工程指令单

工程名称	国际人才社区(产业配套宿舍)项目	单位工程	新建施工
联系事项	关于国际人才社区项目测量控制点的事宜		
签发单位	广州南沙置业有限公司	签发人	孙广伟
主送单位	中铁五局集团有限公司	签收人	王亮
抄送单位	广州市广州工程建设监理有限公司	签收人	李树春

施工现场签证单

工程名称：国际人才社区（产业配套宿舍）项目

一工区 N1 栋二层喷淋主管及支管

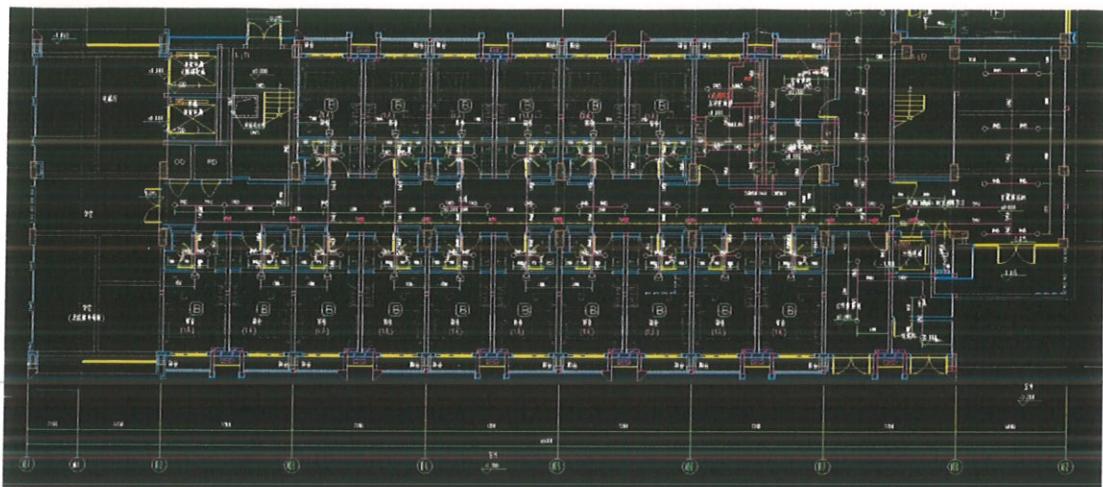
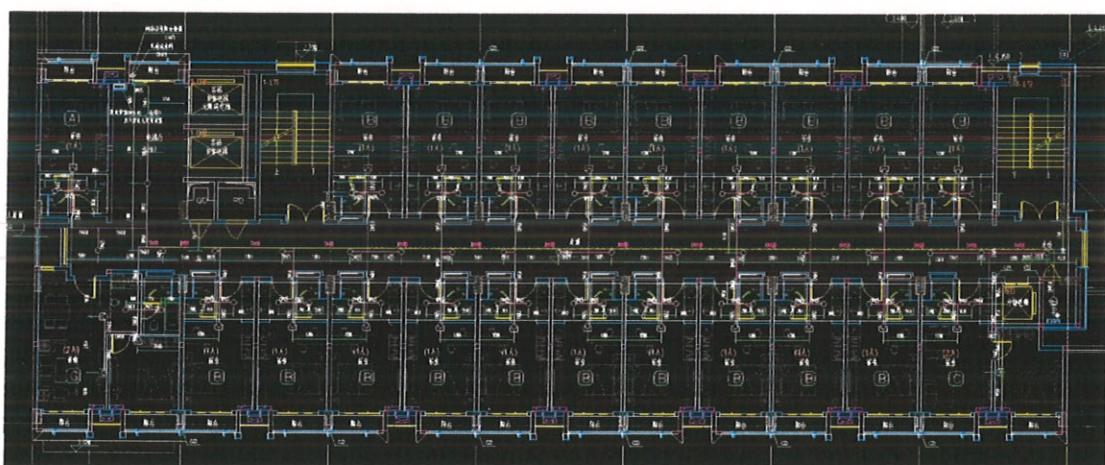
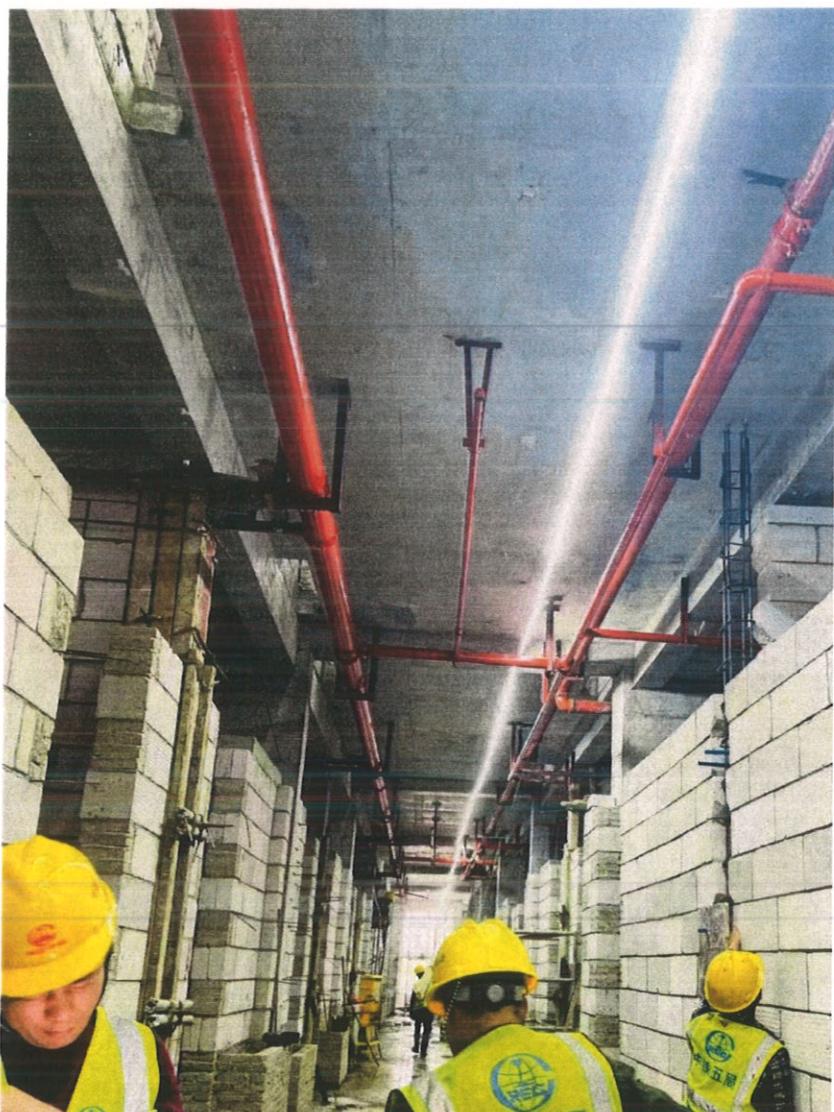
施工单位	签证工程内容、位置、范围： 应业主要求，因 N1 号楼一层至三层喷淋主管与走道天花吊顶边上灯带位置冲突，将已完工喷淋管进行拆除				
	对应合同编号：		对应变更/指令单编号：		
	施工期限：2022 年 1 月 3 日 至 2022 年 1 月 15 日				
填写	附件资料： <input type="checkbox"/> 指令单 <input type="checkbox"/> 工程量统计表 <input type="checkbox"/> 施工现场签证单 <input type="checkbox"/> 其他（请注明）：示意图				
	施工单位填写		监理单位填写	造价咨询单位填写 建设单位填写	
工作内容及工程量计算明细		审核工程量及内容	审核工程量及内容	建设管理部意见	成本控制部意见
请具体描述工作内容及工程量： 喷淋管安装和拆除量： 1、DN150: 103.3m 2、DN100: 69.74m 3、DN80: 54.6m 4、DN70: 80.2m 5、DN50: 241.5m 6、管道支架: 520kg 7、水流指示器 DN150: 3 个 8、减压孔板 DN150: 3 个		该指令/变更单的完工时间为 年 月 日。 2、确认该指令/变更单下发时现场是否有已按原变更前图纸内容施工，若无请选择无，若有请选择有，并在后面描述清楚具体范围、工程量。 <input type="checkbox"/> 无。 <input type="checkbox"/> 有。		确定是否同意监理单位意见，若不同意，则请具体描述出不同意的地方、范围、工程量。 <input type="checkbox"/> 同意监理单位审核意见。 <input type="checkbox"/> 不同意监理单位审核意见。	确定是否同意造价咨询单位意见，若不同意，则请具体描述出不同意的地方、范围、工程量。 <input type="checkbox"/> 同意造价咨询单位审核意见。 <input type="checkbox"/> 不同意造价咨询单位审核意见。
 经办人：李玉红 项目经理：王志光 公章：项目经理部 2021039100725		 监理工程师：徐长军 总监：吴书平 公章：国际人才社区 产业配套宿舍 项目监理部	经办人： 驻场负责人： 公章：	建设管理部： 成本控制部： 项目负责人： 分管领导： 总经理： 公章：

N1 号楼卫生间排水预埋改管后

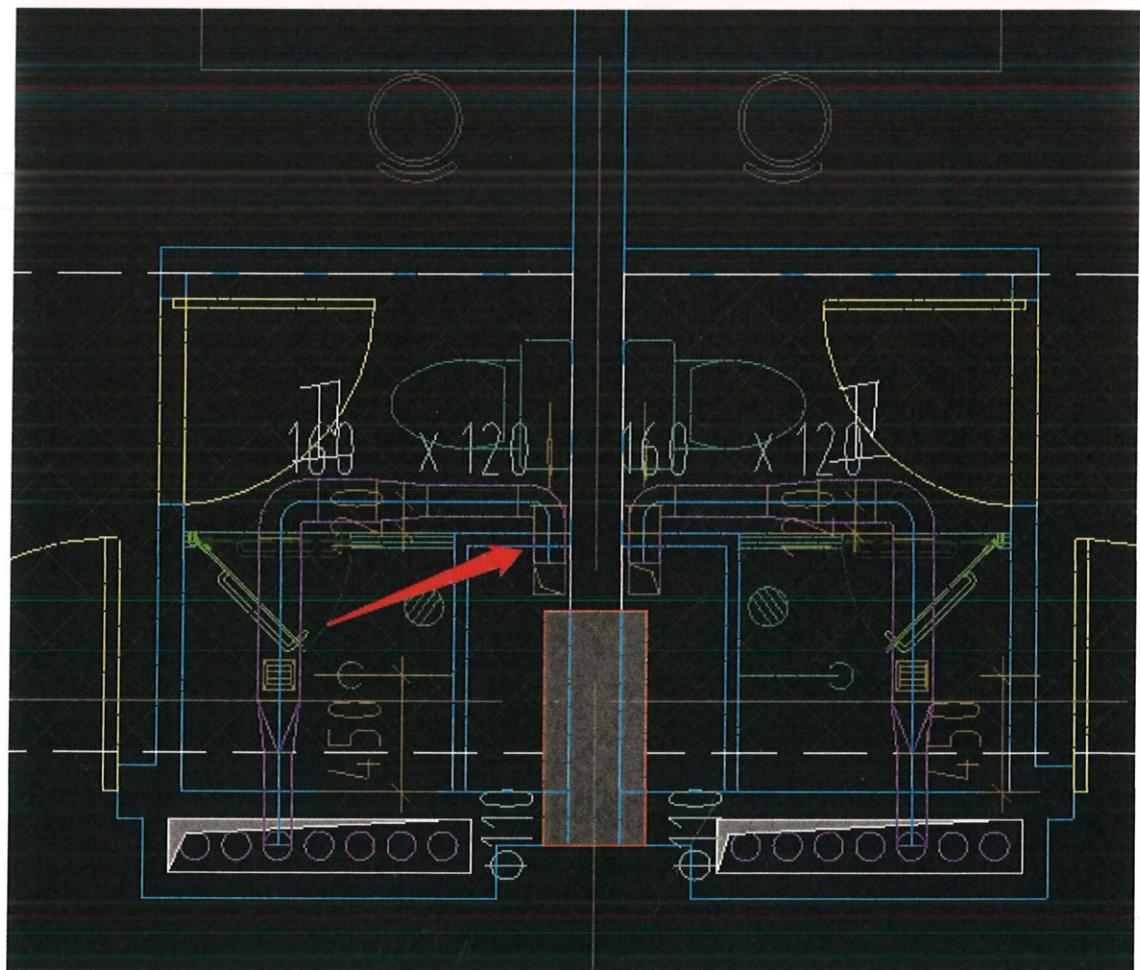
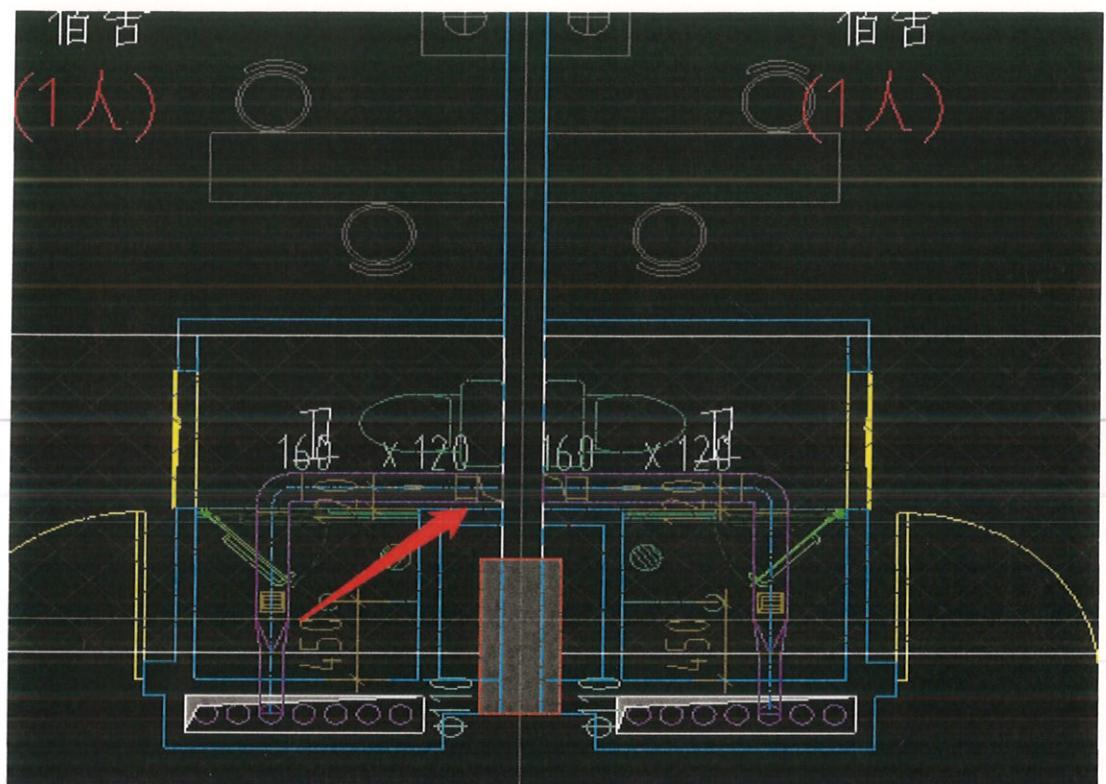
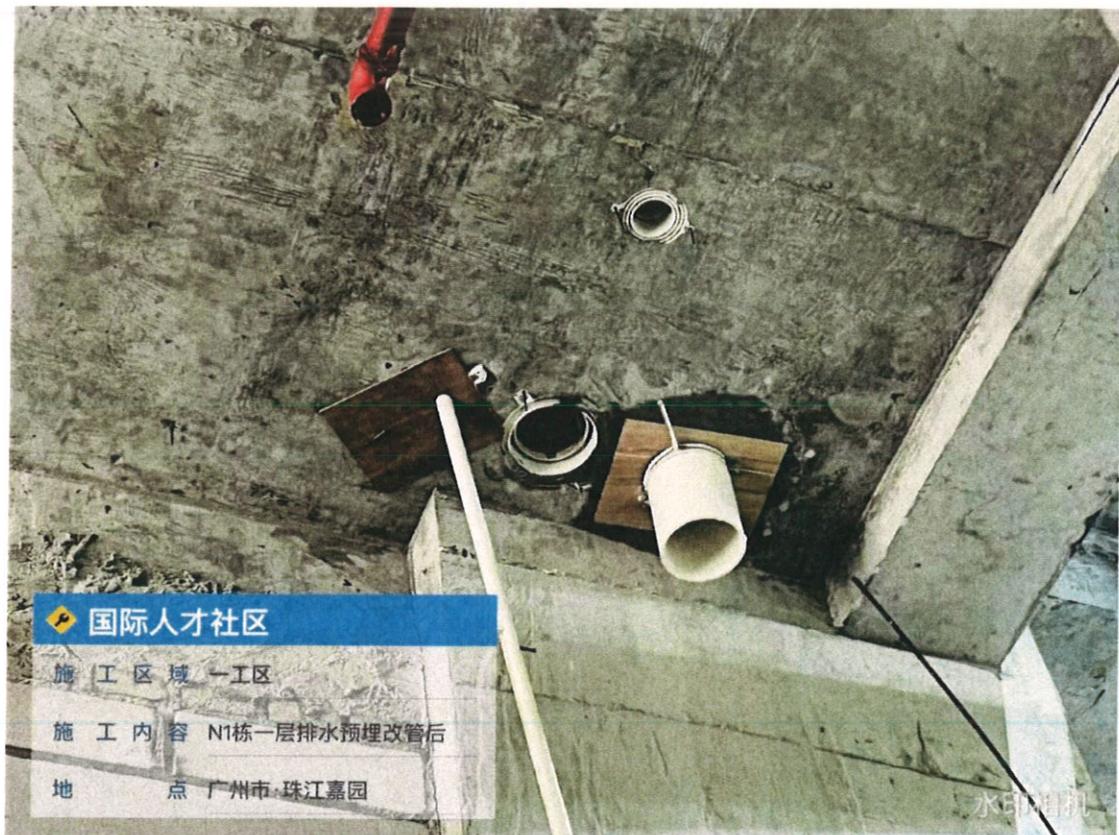
1. 签证原因：根据甲方要求拆改 N1~N2 栋卫生间排水预埋套管，因 N1~N2 栋卫生间排水预埋和卫生间排风管安装位置冲突，根据原有图纸已施工经完成一~四层预埋套管。

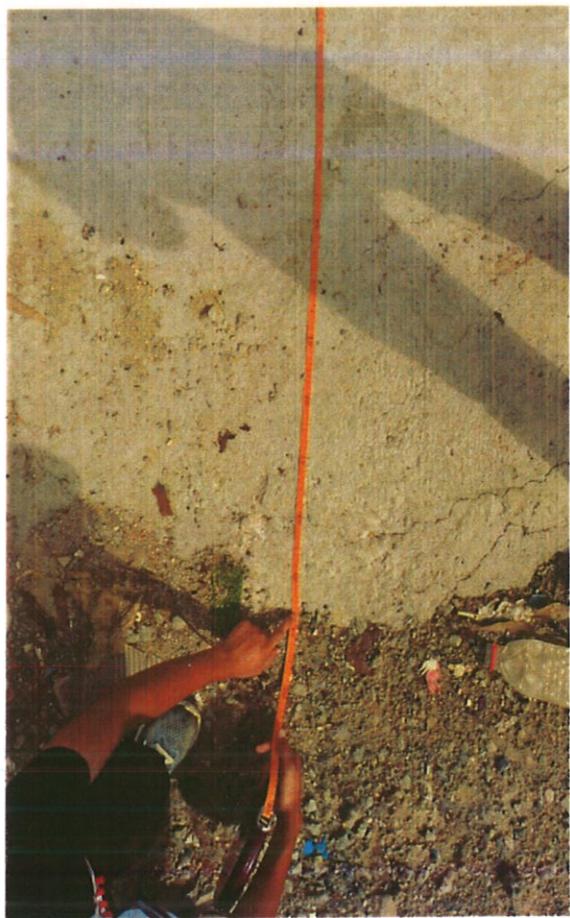
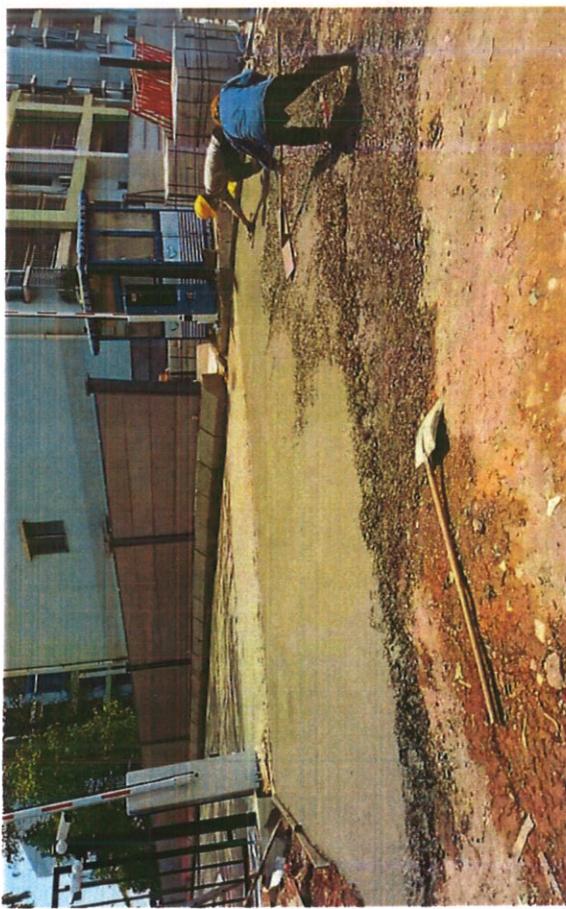
施工单位填写	签证工程内容、位置、范围：			
	为保障珠江嘉园隔离区的封闭管理及车辆进出需求，应业主要求，S6 栋北侧新增大门，将 S6 栋北侧后门、N4 栋后门、S4 栋卫生处理站接永久道路段进行硬化处理。			
	对应合同编号：		对应变更/指令单编号：	
	施工期限：2022 年 3 月 25 日 至 2022 年 3 月 27 日			
附件资料： <input type="checkbox"/> 指令单 <input type="checkbox"/> 工程量统计表 <input type="checkbox"/> 施工现场签证单 <input type="checkbox"/> 其他(请注明)：示意图				
施工单位填写	监理单位填写	造价咨询单位填写	建设单位填写	
工作内容及工程量计算明细	审核工程量及内容	审核工程量及内容	建设管理部意见	成本控制部意见
<p>请具体描述工作内容及工程量：</p> <p>1、S6 栋北侧新增铁质大门： 6m*2m=12m²</p> <p>2、S6 栋北侧入口硬化道路使用 C30 砼量： 6.1m*5.65m*0.2m =6.832m³</p> <p>3、N4 栋北侧入口硬化道路使用 C30 砼量： 7.5m*3.6m*0.2m=5.4m³； N4 保安亭基础硬化混凝土量： 4.2m*3.5m*0.2m=2.94m³。 N4 栋入口新增混凝土量合计为： 5.4+2.94=8.34m³</p> <p>4、S4 栋卫生处理站接永久道路混凝土量： 7m*10m*0.1m=7m³</p>	<p>该指令/变更单的完工时间为 年 月 日。</p> <p>2、确认该指令/变更单下发时现场是否有已按原变更前图纸内容施工，若无请选择无，若有请选择有，并在后面描述清楚具体范围、工程量。</p> <p><input type="checkbox"/> 无。</p> <p><input type="checkbox"/> 有。</p>	<p>确定是否同意监理单位意见，若不同意，则请具体描述出不同意的地方、范围、工程量。</p> <p><input checked="" type="checkbox"/> 同意监理单位审核意见。</p> <p><input type="checkbox"/> 不同意监理单位审核意见。</p>	<p>确定是否同意造价咨询单位意见，若不同意，则请具体描述出不同意的地方、范围、工程量。</p> <p><input checked="" type="checkbox"/> 同意造价咨询单位审核意见。</p> <p><input type="checkbox"/> 不同意造价咨询单位审核意见。</p>

- 1、S6 栋北侧新增铁质大门：长 6m*高 2m=12m²
- 2、S6 栋北侧入口硬化道路使用 C30 砼量：长 6.1m*宽 5.65m*厚 0.2m=6.832m³
- 3、N4 栋北侧入口硬化道路使用 C30 砼量：长 7.5m*宽 3.6m*厚 0.2m=5.4m³; N4 保安亭基础硬化混凝土量：长 4.2m*宽 3.5m*厚 0.2m=2.94m³。
- N4 栋入口新增混凝土量合计为：5.4+2.94=8.34m³
- 4、S4 栋卫生处理站接永久道路混凝土量：长 7m*宽 10m*厚 0.1m=7m³

S5-S6 株水马围蔽

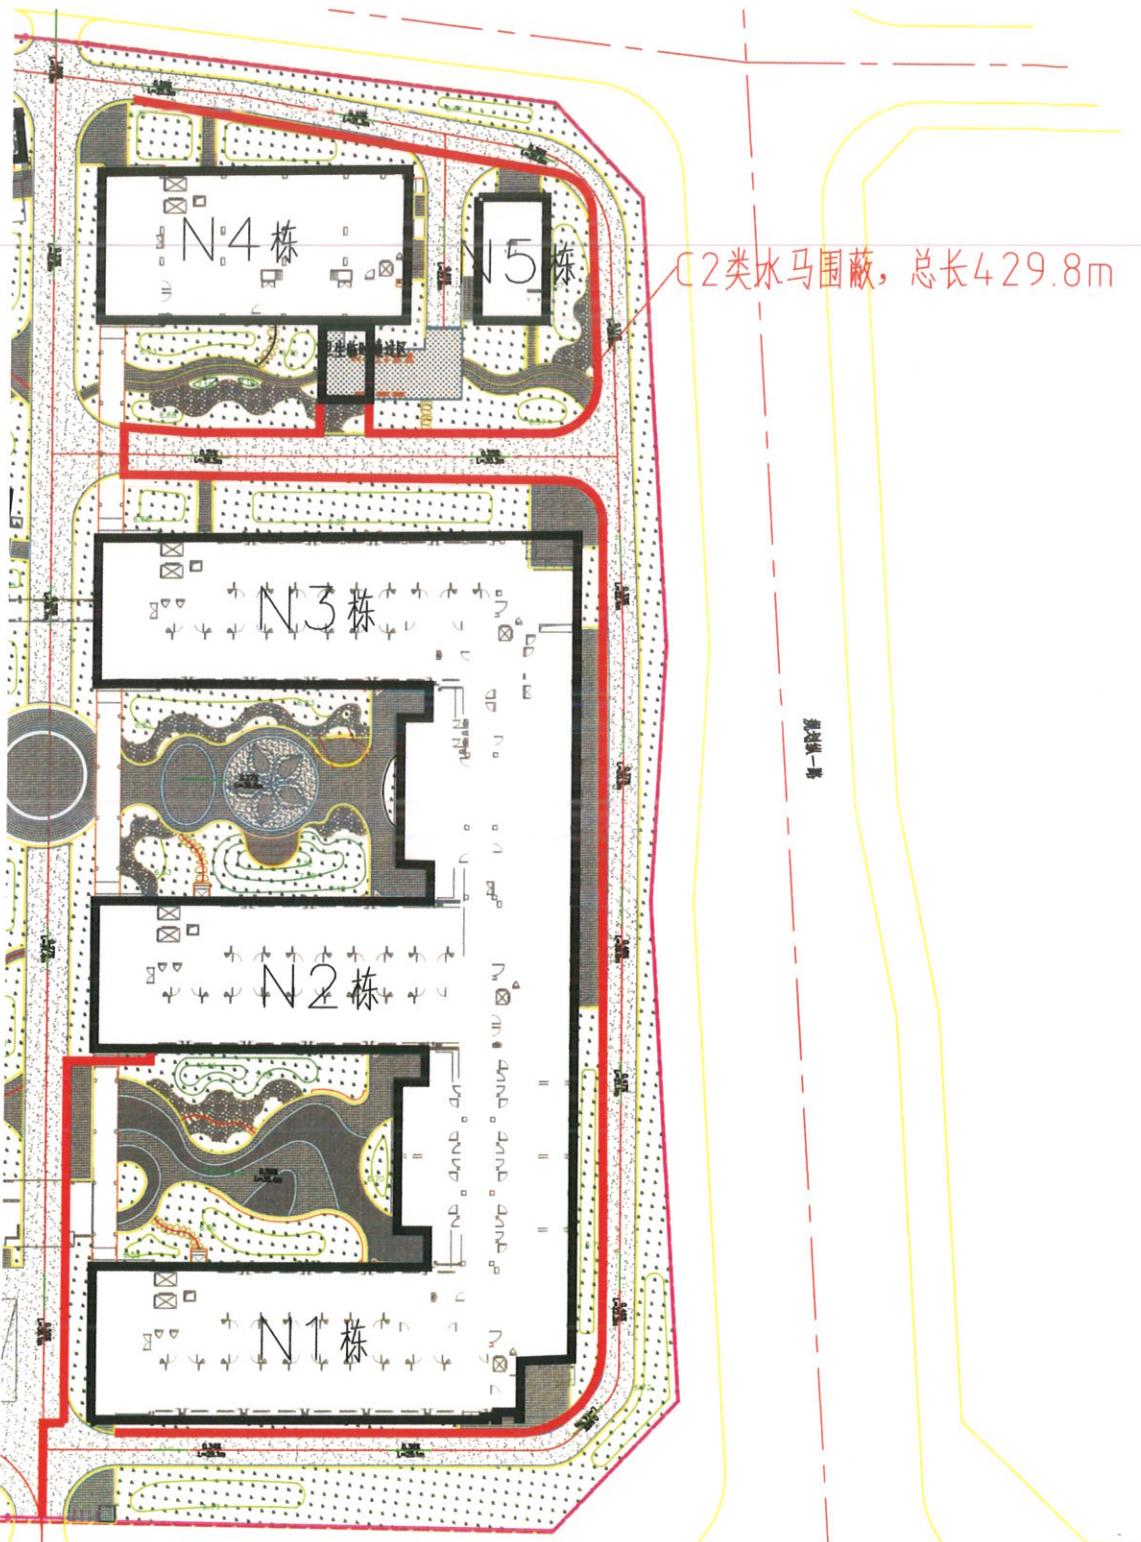
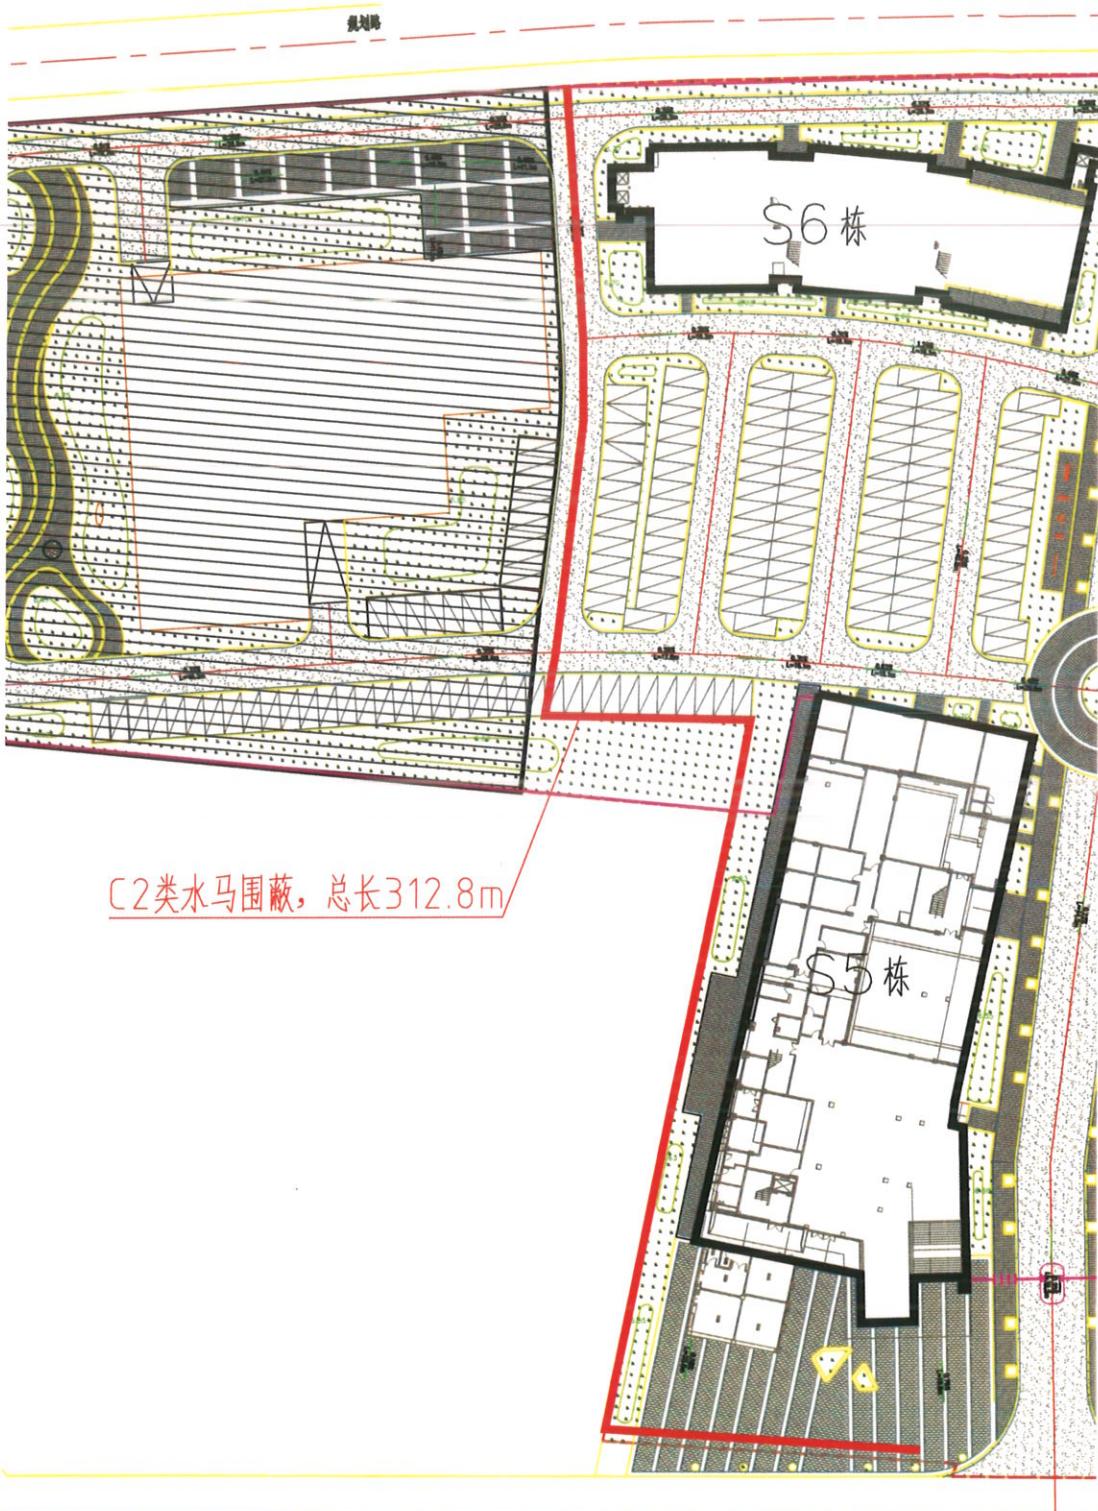
施工单位 填写	签证工程内容、位置、范围： 应业主要求，为满足 N1-N4 栋、S5-S6 栋防疫工作需求，需在 N1-N4 栋东侧、S5-S6 栋西侧增加水马临时围蔽		
	对应合同编号：		对应变更/指令单编号：
	施工期限： 2022 年 3 月 25 日 至 2022 年 4 月 3 日		
	附件资料： <input type="checkbox"/> 指令单 <input type="checkbox"/> 工程量统计表 <input type="checkbox"/> 施工现场签证单 <input type="checkbox"/> 其他(请注明)：示意图

施工单位填写	监理单位填写	造价咨询单位 填写	建设单位填写	
工作内容及工程量计算明细	审核工程量及 内容	审核工程量及 内容	建设管理部意见	成本控制部意见
<p>请具体描述工作内容及工程量：</p> <p>1、N1-N4 栋东侧增设 C2 类高水马临时围蔽 429.8m。</p> <p>2、S5-S6 栋西侧增设 C2 类高水马临时围蔽 312.8m</p>	<p>该指令 / 变更单的完工时间为 年 月 日。</p> <p>2、确认该指令 / 变更单下发时现场是否有已按原变更前图纸内容施工，若无请选择无，若有请选择有，并在后面描述清楚具体范围、工程量。</p> <p><input type="checkbox"/> 无。</p> <p><input type="checkbox"/> 有。</p>		<p>确定是否同意监理单位意见，若不同意，则请具体描述出不同的地方、范围、工程量。</p> <p><input type="checkbox"/> 同意监理单位审核意见。</p> <p><input type="checkbox"/> 不同意监理单位审核意见。</p>	<p>确定是否同意造价咨询单位意见，若不同意，则请具体描述出不同的地方、范围、工程量。</p> <p><input type="checkbox"/> 同意造价咨询单位审核意见。</p> <p><input type="checkbox"/> 不同意造价咨询单位审核意见。</p>
<p>经办人： </p> <p>项目经理： </p> <p>公章： </p>	<p>监理工程师： </p> <p>总监： </p> <p>公章： </p>	<p>经办人： </p> <p>驻场负责人： </p> <p>公章： </p>	<p>建设管理部：</p> <p>成本控制部：</p> <p>项目负责人：</p> <p>分管领导：</p> <p>总经理：</p> <p>公章：</p>
